## **WYJAŚNIENIA, MODYFIKACJA TREŚCI SIWZ ORAZ ZMIANA TERMINU SKŁADANIA I OTWARCIA OFERT**

**Dotyczy:** postępowania o udzielenie zamówienia publicznego w trybie przetargu nieograniczonego na roboty budowlane pn.: „PRZEBUDOWA TRANSGRANICZNEGO MOSTU KOLEJOWEGO SIEKIERKI-NEURÜDNITZ NA MOST PIESZO-ROWEROWY”.

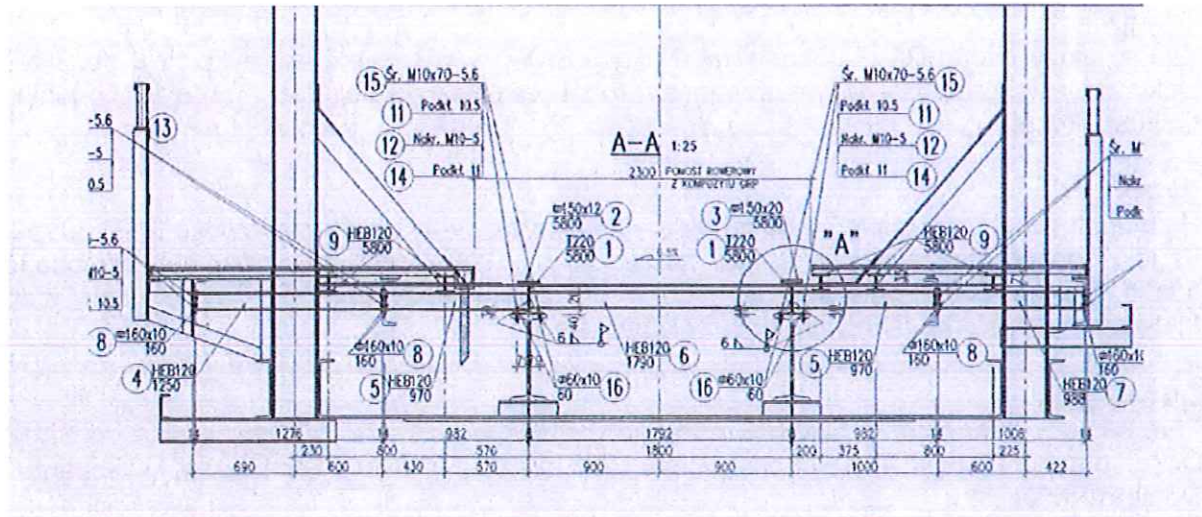
Konstrukcja stalowa istniejącego mostu –

Jest rozbieżność w związku z występowaniem na elementach podłużnych kątowników nitowanych „na gorąco” do istniejących blachownic (detal widoczny na załączonym zdjęciu).

DT przewiduje inne rozwiązanie w którym te elementy nie występują a HEB 220 jest oparty bezpośrednio na tej blachownicy.

Prosimy o wyjaśnienie rozbieżności i podanie rozwiązania problemu.

W opisie technicznym opisano konieczność demontażu „całej” nawierzchni kolejowej w tym mostownic. Pokazane elementy są standardowym składnikiem zamocowania mostownic, a więc elementem nawierzchni. Demontaż pokazanych na zdjęciu elementów warunkuje możliwość realizacji projektu. Elementy poz. 1 są mocowane za pośrednictwem poz. 16 sześcioma śrubami – poz. 15. Po całkowitym demontażu nawierzchni kolejowej, rozwiązanie jest możliwe do realizacji.
